改善箇所説明図

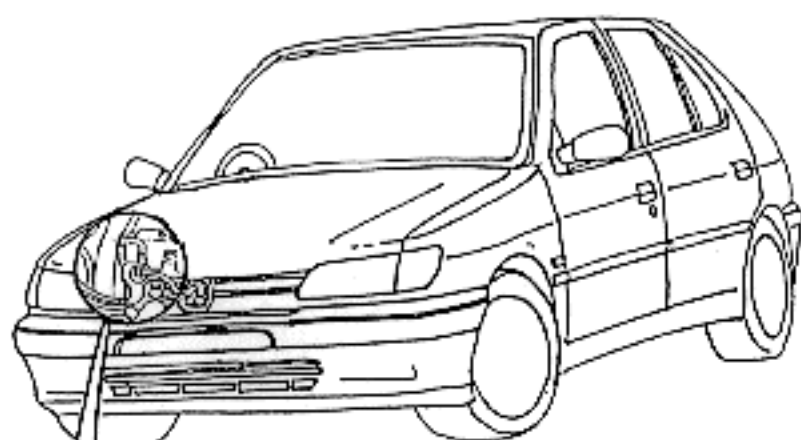
基準不適合発生箇所

燃料装置のエンジンルーム内の供給側ゴム製燃料ホースに材質不良のものがあり、冷間時に当該燃料ホースの接続部の密着性が悪くなり、最悪の場合、燃料が漏れるおそれがある。

供給側ゴム製燃料ホース

改善内容

全車向、当該供給側ゴム製燃料ホースを対策品と交換する。

識別：タイミングケースカバーに
白ペイントを塗布する
